# 改善箇所説明図

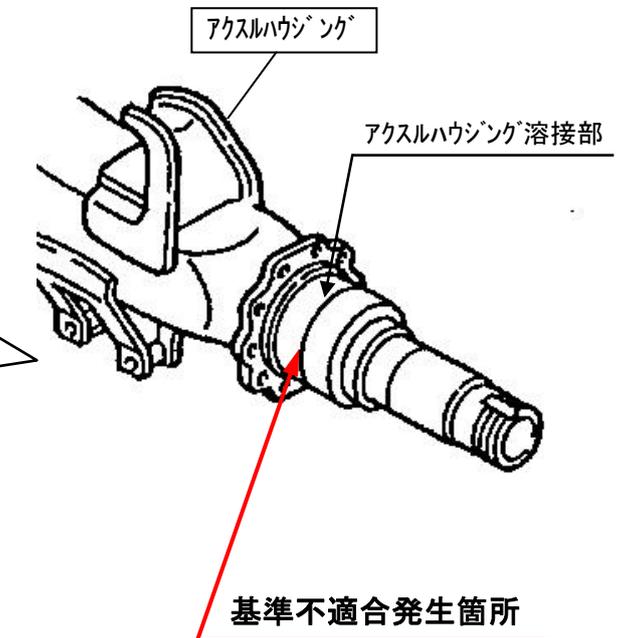
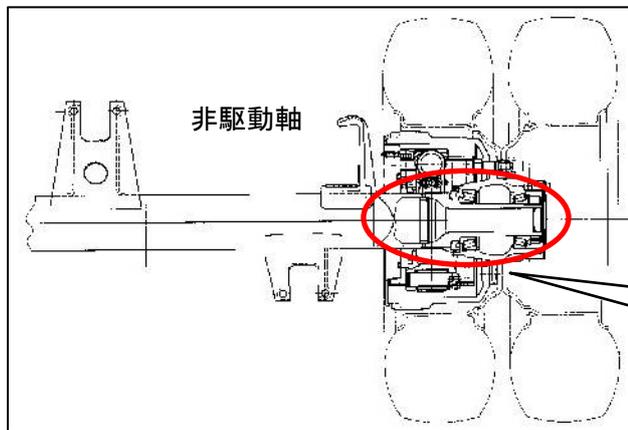
後2軸大型トラックの後々軸（非駆動軸）アクスルハウジングの溶接が不適切なため、当該溶接部に亀裂が発生するものがある。そのため、そのままの状態で使用を続けると、最悪の場合、当該アクスルハウジングが折損し、ブレーキの過熱やタイヤとフレームの接触が生じて、火災に至るおそれがある。

全車両、当該アクスルハウジングの製造番号を確認し、該当するものは内側溶接部の点検を行い、不具合の認められるものは良品と交換する。

注：□ は、交換部品を示す。
